In vigore dal **06/09/2015** ore **05:00**

Fascicolo Circolazione Linee di:		ROMA	
N° fasc.	Linea interessata/Parte Generale	Tratto/i di linea	Località di servizio
116	Ciampino - Albano L.		Marino Laziale Albano Laziale

Oggetto:	
1	<u>LINEA CIAMPINO - ALBANO L.</u> STAZIONI DI MARINO LAZIALE E ALBANO LAZIALE ATTIVAZIONE DEI PROVVEDIMENTI PREVISTI DAL P.R.G. DEGLI IMPIANTI
2	<u>FASCICOLO CIRCOLAZIONE LINEE ROMA</u> MODIFICHE AL FASCICOLO LINEA 116

MARINO LAZIALE

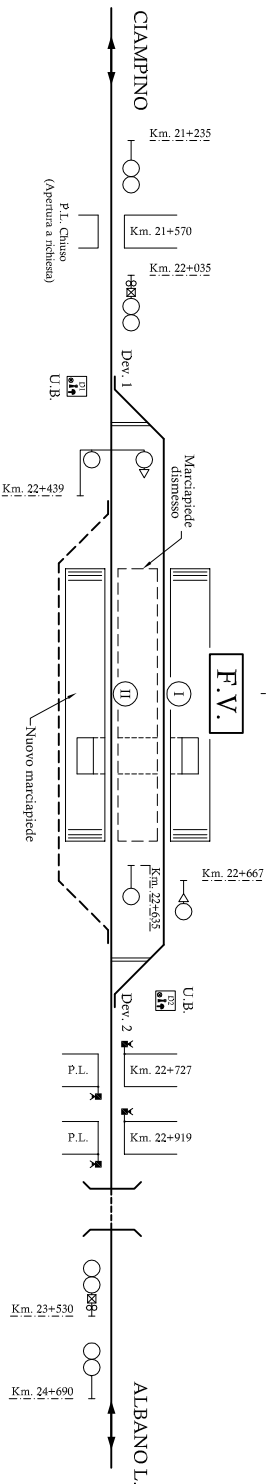
1. Dismissione del binario secondario allacciato al binario II (binario di corsa) e realizzazione sulla sua sede di un nuovo marciapiede (lunghezza = 160 m; altezza = 55 cm) al servizio del suddetto binario, con contestuale demolizione del marciapiede "ad isola" compreso tra i binari I e II;
2. Adeguamento altezza marciapiede binario I (h = 55 cm) e posa in opera delle pensiline al servizio delle nuove banchine;
3. Attivazione del nuovo sottopasso di collegamento tra i binari I e II;
4. Dismissione del dispositivo ad uso dell'Agente di condotta (o altro Agente incaricato dell'I.F.) per consentire l'ingresso del treno incrociante (maniglia R.A.R.).

ALBANO LAZIALE

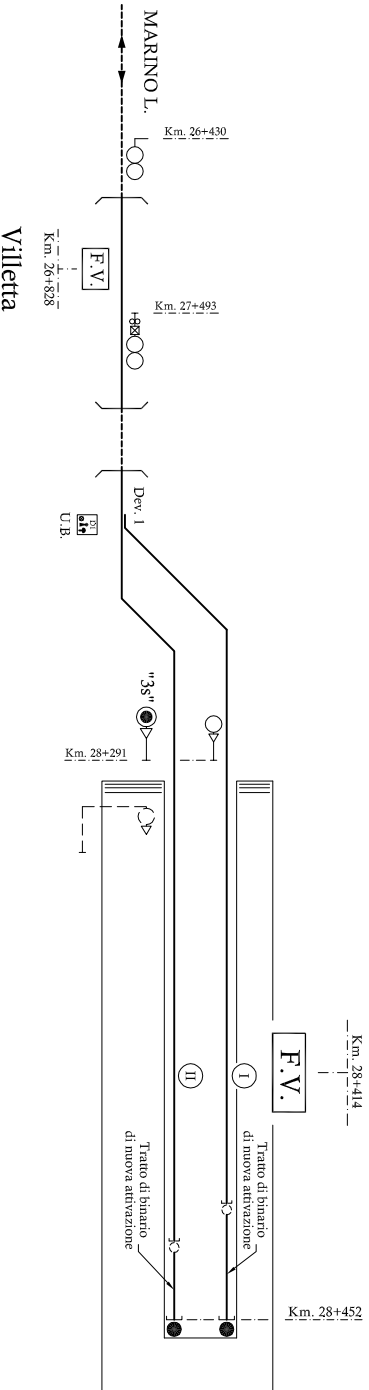
1. Estensione dei binari I e II (di testa) rispettivamente di m 30 (binario I) e di m 17 (binario II), al fine di adeguare alla lunghezza di 150 m il modulo degli stessi, con conseguente allineamento alla progressiva km. 28+452 dei relativi nuovi paraurti ad assorbimento di energia;
2. Soppressione del segnale di partenza del binario II, contraddistinto con la sigla "3s" (ad una sola luce a vela circolare e ubicato su portale a sbalzo) ed attivazione in sua vece di un nuovo segnale di 1^a categoria di partenza ad una sola luce a vela circolare, ugualmente contraddistinto con la sigla " 3s", che, mantenendo i medesimi aspetti forniti dal precedente (ROSSO - VERDE), viene ubicato su palina indipendente alla progressiva km. 28+291 alla sinistra del binario cui comanda.

Detto segnale continua ad essere integrato da tabella triangolare, di cui all'art. 51/1 -bis R.S. (limitazione di velocità a 30 km/h nel percorrere il successivo gruppo di scambi in partenza da binari devianti).
